**Правила № 50 (габаритные огни, сигналы торможения,  
указатели поворота для мопедов и мотоциклов)**

**Предложение по новому дополнению к поправкам  
серии 01 к Правилам № 50**

**Представлено экспертом от Международной ассоциации заводов –  
изготовителей мотоциклов (МАЗМ)\* \*\***

Приложение 1,

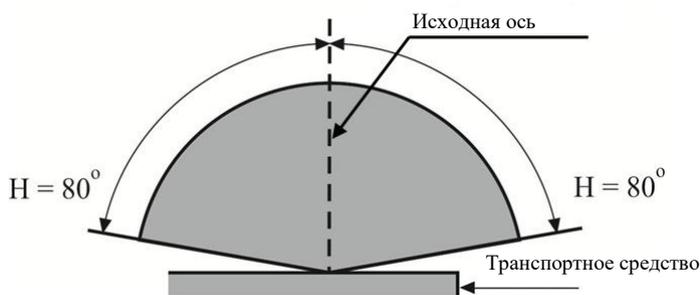
Пункты 1 и 2 изменить следующим образом:

«1. Передние габаритные огни

**1.1 Передние габаритные огни (неспаренные)**

**1.1.1**  $V = +15^\circ/-10^\circ$

**1.1.2** Однако в том случае, если устройство предназначено для установки в положение, в котором его плоскость Н находится на высоте менее 750 мм над уровнем грунта, угол  $10^\circ$  ниже горизонтали можно уменьшить до  $5^\circ$ .

**2.1 Задние габаритные огни (неспаренные)**

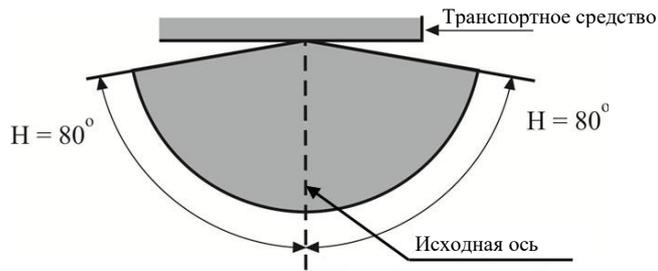
2. Задние габаритные огни

**2.1.1**  $V = +15^\circ/-10^\circ$

**2.1.2** Однако в том случае, если устройство предназначено для установки в положение, в котором его плоскость Н находится на высоте менее 750 мм над уровнем грунта, угол  $10^\circ$  ниже горизонтали можно уменьшить до  $5^\circ$ .

## 2.2 Задние габаритные огни (для спаренных огней)

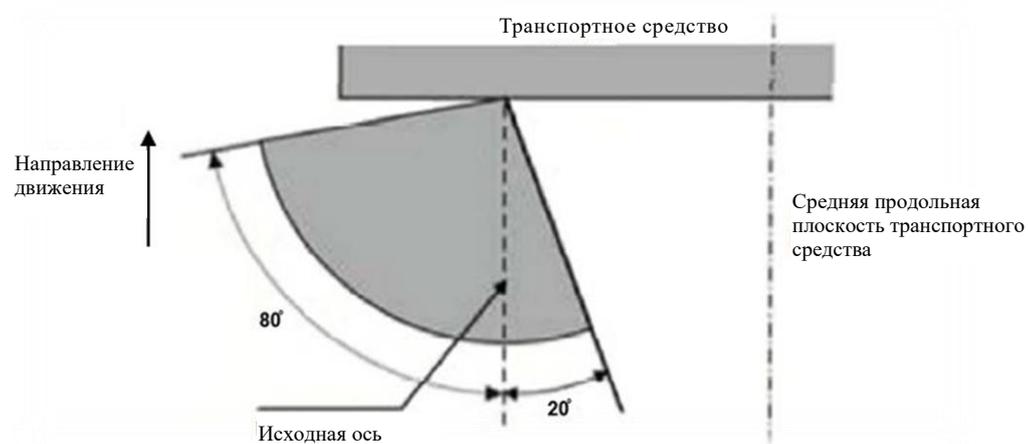
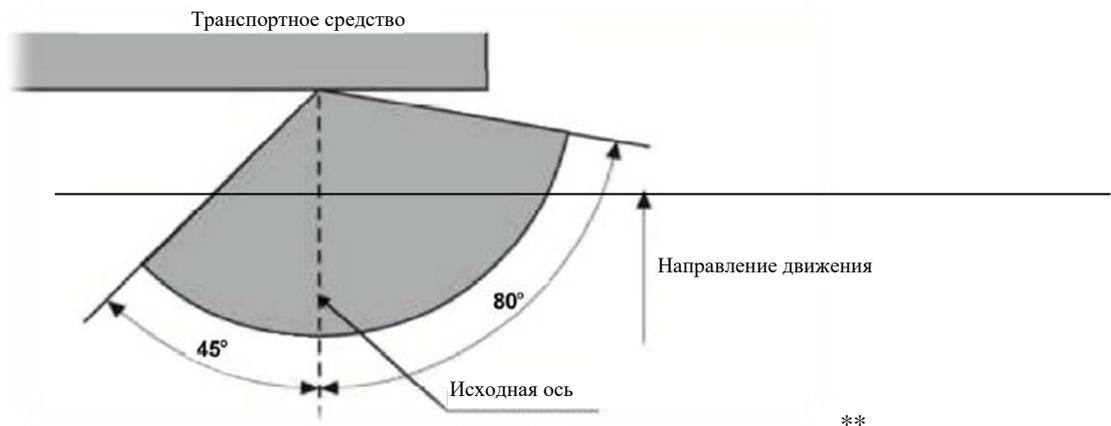
### 2.2.1 $V = +15^\circ/-10^\circ$

2.2.2 Однако в том случае, если устройство предназначено для установки в положение, в котором его плоскость  $H$  находится на высоте менее 750 мм над уровнем грунта, угол  $10^\circ$  ниже горизонтали можно уменьшить до  $5^\circ$ .

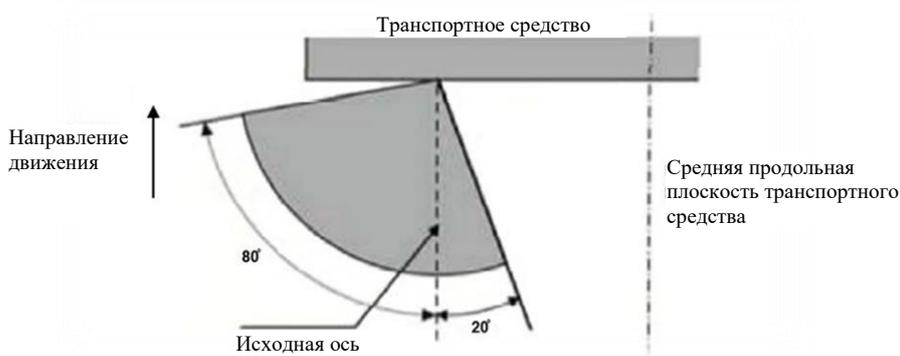
1. Это предложение имеет целью привести в соответствие требования к углу видимости задних габаритных огней с требованиями к углу видимости передних габаритных фонарей, что предполагает следующее:

- a) Угол вниз (или угол в направлении средней продольной плоскости транспортного средства), составляет  $20^\circ$  (а не  $45^\circ$ ); см. выше угол, закрашенный красным цветом.
- b) Исключить последнее предложение пункта 2.
2. Последний рисунок изменить следующим образом:

или, в симметричном порядке, следующим образом:
